Gutachterliche Stellungnahme zur Planung und Ausführung von Radfahrstreifen und Schutzstreifen in der Teutoburger Straße in Oberhausen-Sterkrade

Auftraggeber: BOB, Bündnis Oberhausener Bürger
im Rat der Stadt

Auftragnehmer: Planungsgemeinschaft Verkehr
PGV-Alrutz GbR
Adelheidstraße 9b
D - 30171 Hannover
Telefon 0511 220601-93
Telefax 0511 220601-990
E-Mail guendel@pgv-alrutz.de
www.pgv-alrutz.de

Hannover, im Dezember 2019

Bild 1 Markierungen Teutoburger Straße, Maße nach Angaben von BOB
(Quelle: <https://bobfraktion.de/aktuelles/beitrag/bob-fordert-aussetzen-der-markierungsarbeiten.html>)

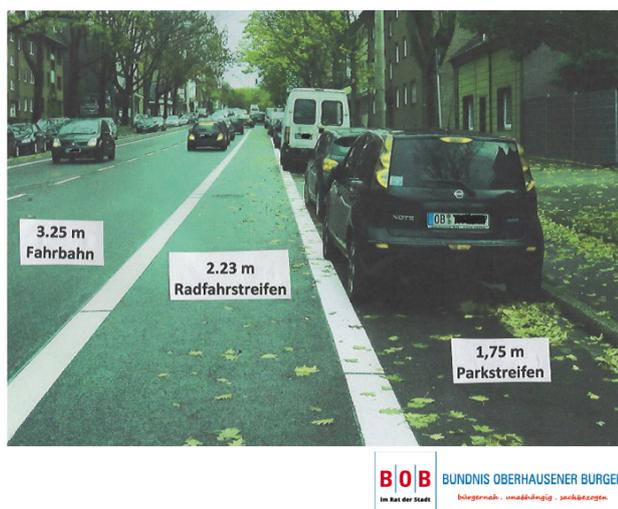
Die Planung des Radfahrstreifens wird in den Vorlagen M/16/3630-01 vom 14.6.2018 und M/16/4955-01 vom 5.9.2019 begründet und beschrieben. Die Planung ist in Lageplänen 1 : 500 in vier Abschnitten ab Sterkrade Richtung Bottrop dargestellt (Stand 28.05.2018). Nach Angaben des Auftraggebers erfolgte die Ausführung allerdings abweichend von den beigefügten Entwurfszeichnungen. Die vom Auftraggeber gemessenen Breiten sind in Bild 1 dargestellt.

Bild 5 Regelquerschnitt Fahrbahn (Auszug aus Lageplan, Blatt 4): Der Breitstrich zwischen Parkstreifen und Radfahrstreifen wird regelwidrig beiden benachbarten Flächen zugeordnet.

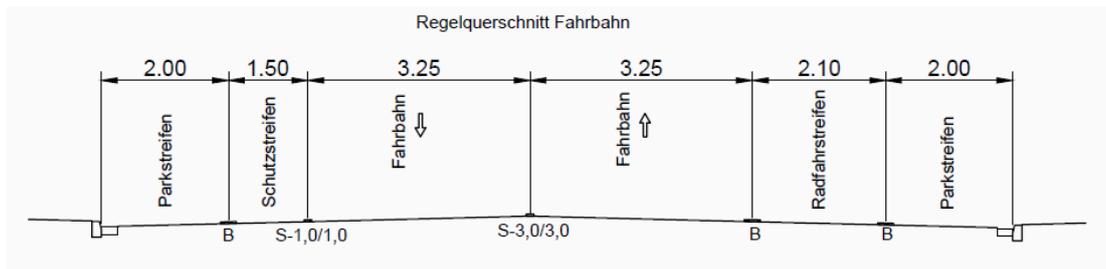
Im Abschnitt B entspricht die real vorhandene Querschnittsgestaltung nicht den Regelwerken. Der Parkstreifen ist mit nur 1,75 m Breite ausgeführt (EAR 2005: mindestens 1,80m, auch dies nur als Ausnahmefall, was hier nicht zutrifft). Ein Sicherheitstrennstreifen, der nach ERA 2010 "immer" markiert werden soll, ist nicht vorhanden. Die Breitstrichmarkierung, sowohl rechts als auch links des Radfahrstreifens ist als Breite vollständig dem Radfahrstreifen zuzuordnen (ERA 2010, vgl. Bild 6). Mit dem geplanten roten Breitstrich innerhalb des Radfahrstreifens entsteht ein 0,25 m breiter Sicherheitsraum. Dieser liegt aber - nicht regelgerecht - innerhalb des Radfahrstreifens und ist geringer als die nötige Breite von mindestens 0,50 m.

Bild 7 Abschnitt B: empfohlene Nachrüstung mit Sicherheitstrennstreifen, Verlegen des Parkens auf die bisherigen Radwegflächen

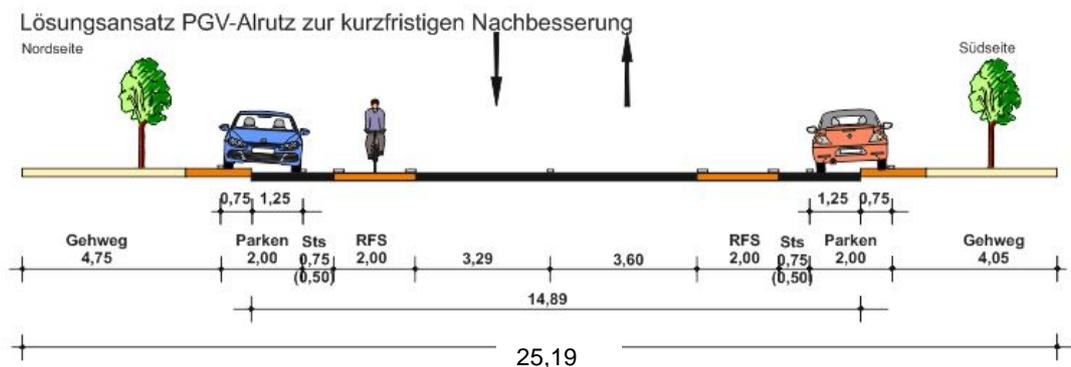
In Abschnitt B besteht dringender Nachbesserungsbedarf, da Radfahrende hier zu eng an längs parkenden Kfz geführt werden. Dies ist bei Radfahrstreifen (und Schutzstreifen) eine bedeutsame Unfallsituation, was durch Sicherheitstrennstreifen nach ERA 2010 weitestgehend minimiert werden soll.

Eine anforderungsgerechte Gestaltung ist (nachträglich) möglich, wenn Parken beidseits halbhüftig zugelassen und durch **Parkstandsmarkierungen mit ausreichendem Sicherheitstrennstreifen** geregelt wird (Bild 7).
